中央新幹線（東京都・名古屋市間）環境影響評価準備書に対する  
意見の概要及び当該意見についての事業者の見解

【愛知県】

平成 25 年 11 月

東海旅客鉄道株式会社

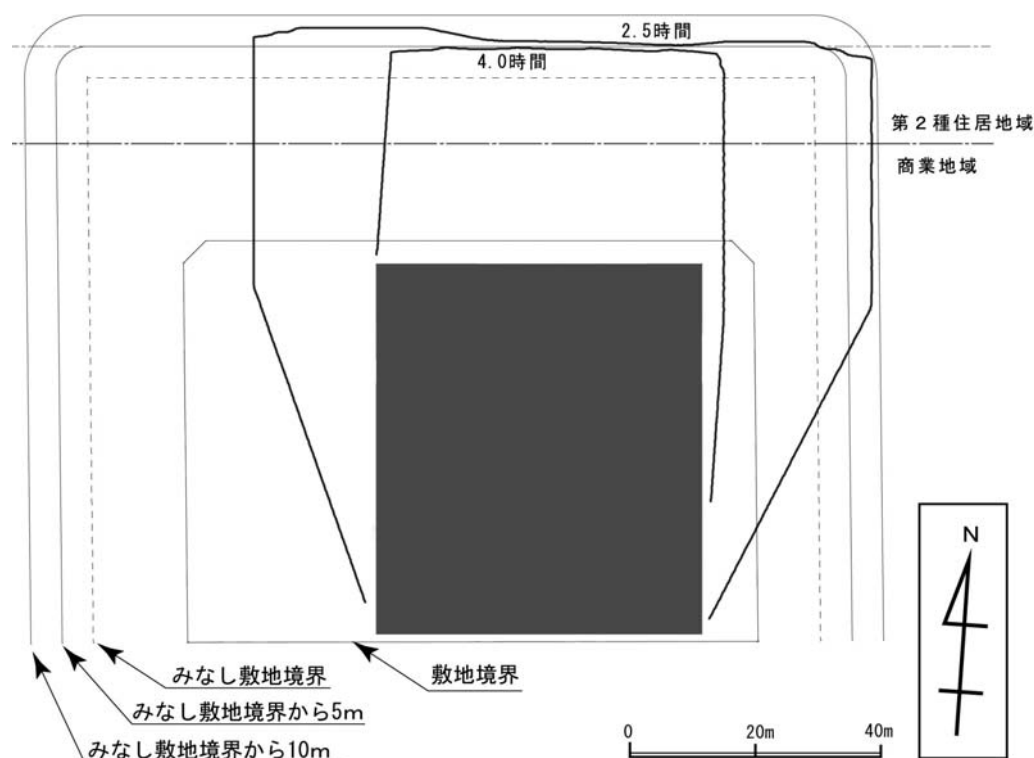
- 日照障害の予測式：予測地点で「計画施設の高さ」として、西尾町の保守基地は 15m、換気施設等は 30m、勝川町の換気施設等は 25m、中区丸の内の変電施設は 35m、坂下町、熊野町、中区三の丸、中村区名駅付近は 10m 未満（具体的な高さは隠されている）と記載してあるが、それぞれの高さの設定根拠、なぜこの高さでないといけないのか、同じ換気施設で西尾町は 30m、勝川町は 25m、他は 10m 未満の違いは何かを記載すべきである。
- 日照障害の予測式について、予測地点で「計画施設の高さ」として、西尾町の換気施設等は 30m、勝川町の換気施設等は 25m、中区丸の内の変電施設は 35m であるが、坂下町、熊野町、中区三の丸、中村区名駅付近は 10m 未満と記載してある。西尾町と勝川町の換気施設も、日照対策上、10m 未満にすべきである。西尾町と勝川町の換気施設だけが低い理由はあるのか。
- 日照障害の予測結果について、予測値が「4 時間未満」「2.5 時間未満」などとあるが、基準値を満たしていることを示しているだけにすぎず、予測結果とは言えない。正確な日影時間を「3 時間 40 分」とか「2 時間 10 分」などと正確に記載すべきである。また、予測式から直接導かれる「時刻別日影図」を示すとともに、それから計算される「等時間日影図」を示すべきである。
- 日照障害の環境保全措置の検討で「鉄道施設の配置等の工夫により、日照障害を回避、低減できる」とあるが、配置の工夫がどのようにされたかが不明である。各地点毎に施設配置を含む平面図を示し、敷地の北側でないなどが判断できるようにすべきである。
- 日照障害の環境保全措置の検討では「構造物の高さをできる限り低く抑える」ことを原則とし、やむを得ない場合の金銭補償はできるだけ避けるべきである。また、その補償基準は古い昭和 51 年の基準にとらわれず、地上 5m ではなく、地表面で、減少した日照時間全てを対象とすべきである。

予測結果については、太陽の高度・方位及び構造物の高さ・形状等を用いて日影線を求め、日影図を作成し、記載しています。例えば、変電施設における等時間日影線は、下図のとおりです。
